Data: Terça-feira, 01 De outubro De 2019 01:28 PM
Assunto: RE: PROTOCOLO Nº 63913505/2019 - POSTO MASSI & FILHA LTDA - INDEFERIDO

Para: Bio Terra Consultoria Ambiental <bioterra@hotmail.com.br>
De: Licenciamento Zona da Mata/SISEMA
Enviado por: Wanuza Helena Campos/SISEMA
Data: 28/06/2019 09:59 AM
Assunto: RE: PROTOCOLO Nº 63913505/2019 - POSTO MASSI & FILHA LTDA - SOBRESTADO

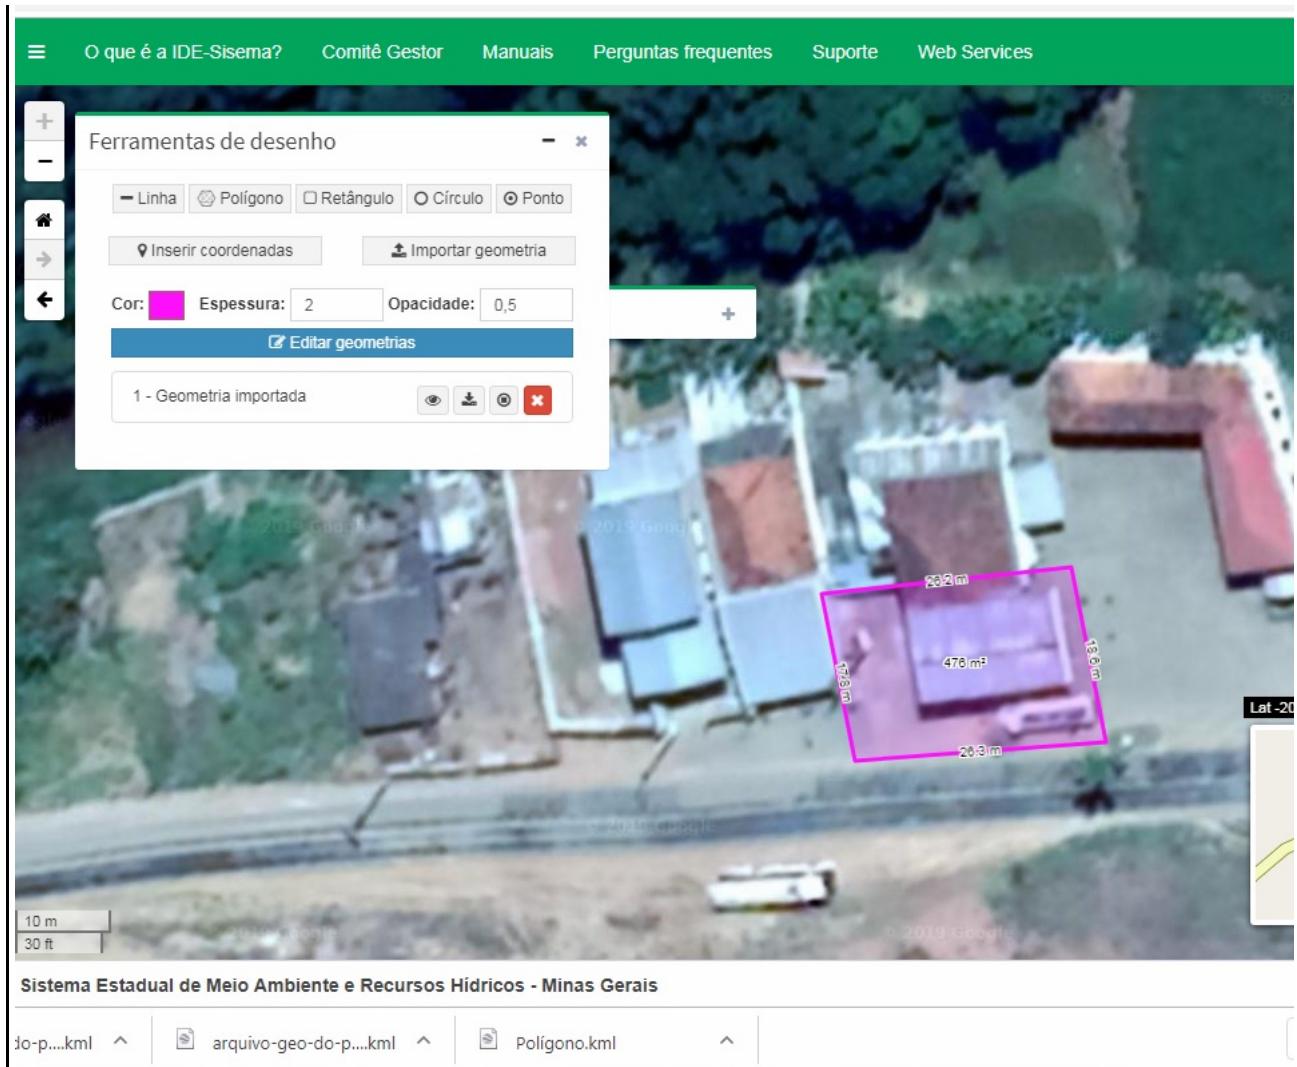
O polígono do empreendimento enviado juntamente com os demais documentos do processo tem área de 476 m² (conforme imagem abaixo), o que difere do informado no AVCB. Portanto, solicito esclarecimentos para o prosseguimento da análise.

Enviamos uma nova poligonal (ontem, dia 27/06/2019 às 15:20h) de uma casa residencial que fica atrás do posto, mas que não pertence ao empreendimento.

A área real do posto é aquela informada e que confere com a área vistoriada e aprovada no AVCB, ou seja, com área de 1.011,16 m² enviado anteriormente com as demais documentações.
